改善箇所説明図

不具合の内容

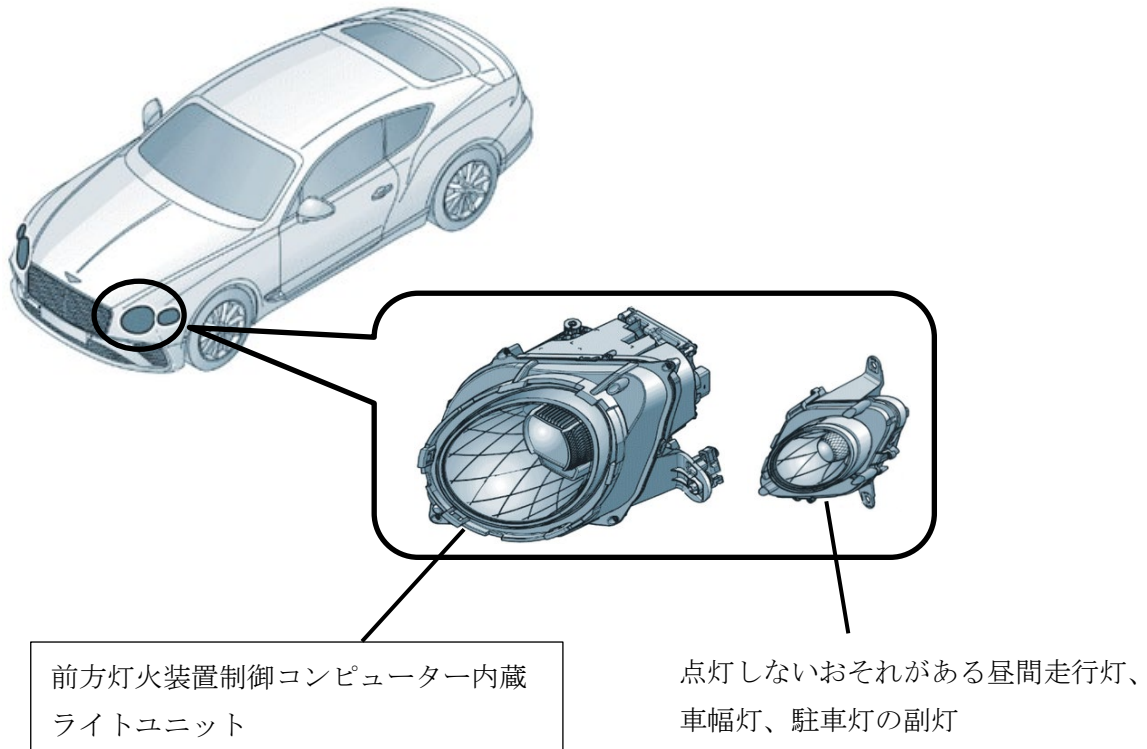
昼間走行灯、車幅灯及び駐車灯の副灯において、前方灯火装置を制御するコンピューターのプログラムが不適切なため、方向指示器を使用した時に消灯する当該灯火が再点灯しないおそれがある。

全車両、前方灯火装置を制御するコンピューターのプログラムを対策プログラムに書き換える。

ヘッドライトユニット裏側に青色のペイントを行い識別とする。
